Labor Saver^{MC} : joint à rotule inférieur avant pour fourgonnette GM 2500, 3500 et 4500 2022 à 2003

Marque	Supreme	Produit	Joint à rotule	Date	Avril 2023
Numéro de pièce	MK6711

Figure 1. Le joint à rotule inférieur avant Mevotech Supreme MK6711 peut être fixé au bras de suspension facilement grâce au circlip (gauche) comparativement à la méthode de fixation ou de sertissage de la conception d'origine (droite)

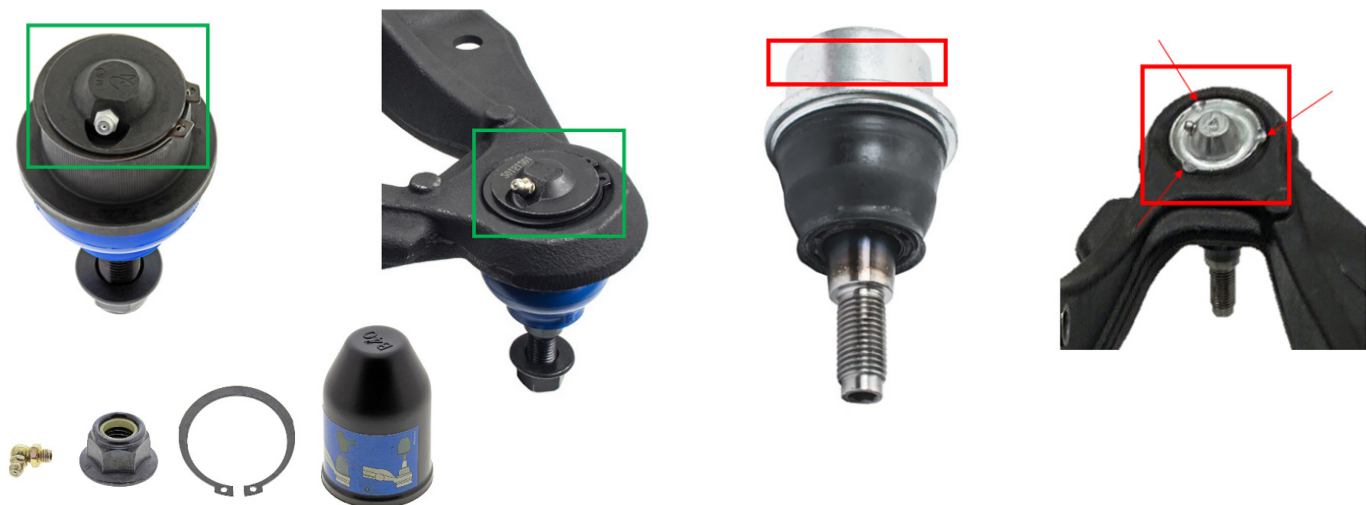
Les joints à rotule inférieurs avant d'origine (NP : 19210782 et plusieurs autres pièces de style similaire aux pièces d'origine) pour les applications ci-dessous doivent être fixés ou sertis après l'enfoncement.

Le joint à rotule inférieur avant Mevotech Supreme MK6711 pour être monté en utilisant un circlip comme méthode de rétention supplémentaire. Cela permet de réduire le temps d'installation pour le technicien professionnel et constitue une solution de rechange sans frustration comparativement à la méthode de fixation ou de sertissage. En outre, le risque d'endommager le corps de bras de suspension est limité lors de la fixation du joint à rotule après l'enfoncement. Un outil Bootstaller^{MC} est inclus dans la boîte pour mettre en place le soufflet en toute rapidité et simplicité après l'enfoncement. **Voir la figure 1.**
